改善箇所説明図

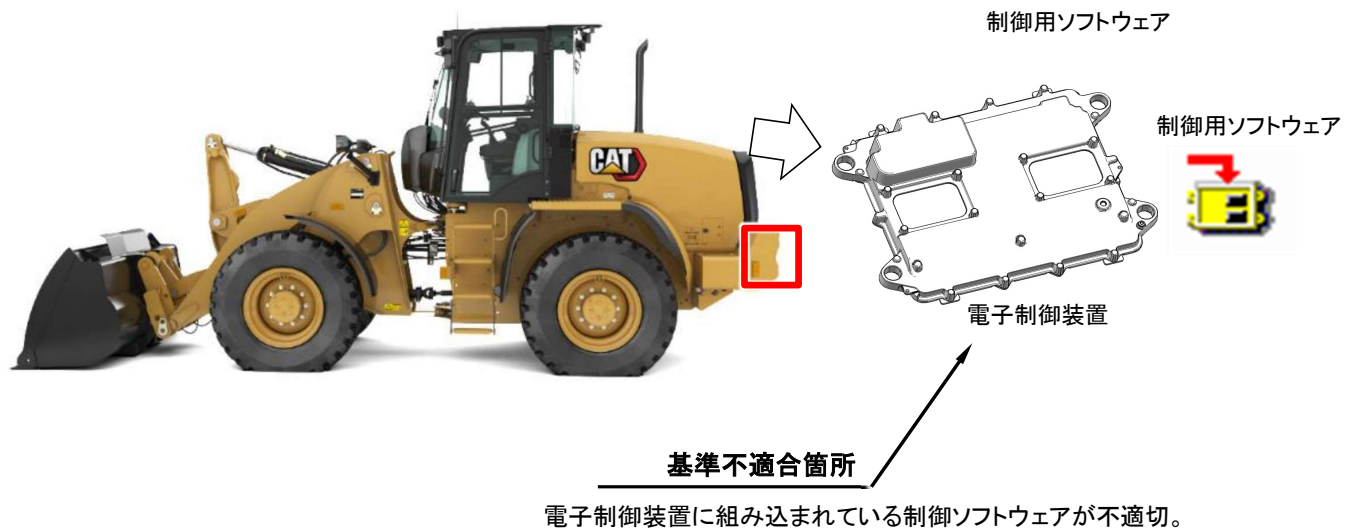
ショベルローダにおいて、制動灯の点灯・消灯を制御する車両制御装置のソフトウェアが不適切であったため、ブレーキペダルの操作とは無関係に制動灯が点灯し続ける場合がある。
その場合、道路運送車両の保安基準第39条(制動灯)に適合しないおそれがある。

全車両、制御装置に対策ソフトウェアをインストールする。

識別： 改善実施済み車については、キャブ後面ガラス左下、又は、左支柱下に実施済みであることを示す旨のステッカーを貼付する。
